## **MODIFICACIÓN N° 09 AL PRCV**

### **MODIFICACIÓN SECTOR AGUA DEL PALO**

LA MODIFICACIÓN DEL ARTÍCULO 47 DE LA ORDENANZA Y EL PLANO DE VIALIDAD (LÁMINA 3) DEL PLAN REGULADOR COMUNAL DE VITACURA

### **MEMORIA EXPLICATIVA**

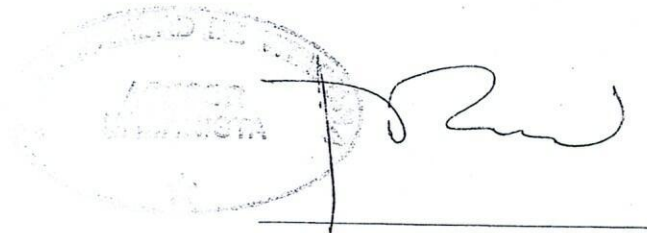
Esta modificación se fundamenta en la solicitud de la Dirección de Obras, de corregir la Ordenanza del Plan Regulador de Vitacura, en II Vialidad Comunal Cuadro de Vías Colectoras, el ancho existente y proyectado de la calle Av. Agua del Palo el cual es de 30 m. entre líneas oficiales y no de 20 mts., como dice actualmente en dicho Cuadro; de acuerdo al Plano L-772 del Loteo Parque Agua del Palo.

Esta modificación corrige el ancho de calle Av. Agua del Palo, Art. 47 del Plan Regulador Comunal de Vitacura, Vías Colectoras, poniendo un ancho existente y proyectado de 30 m., que debe tener la calle Av. Agua del Palo en tramo comprendido entre las calles Av. Parque Antonio Rabat y La Vendimia.

En el punto II Vialidad Comunal, Vías Colectoras, en calle Av. Agua del Palo cámbiese de 20 a 30 mts. lo especificado en el tramo: "Desde Av. Parque Antonio Rabat hasta la Vendimia", en ANCHO MIN L.O. quedando el cuadro, de la siguiente manera:

Vías	Desde	Hasta	ANCHO MIN L.O.		ANCHO MÍN. DE CALZADA	N° MIN. DE PISTAS	BANDEJON	Distancia Min. eje a L.O.				ESTADO
			EXIST	PROY				N	S	O	P	
Agua del Palo	Parque Antonio Rabat	La Vendimia	30	30	14	4	Si			15	15	P/PV

Modificase la Lámina 3 Vialidad del Plan Regulador Comunal de Vitacura, quedando en 30 m. el ancho entre Líneas Oficiales de Av. Agua del Palo, entre Av. Parque Antonio Rabat y la calle La Vendimia.
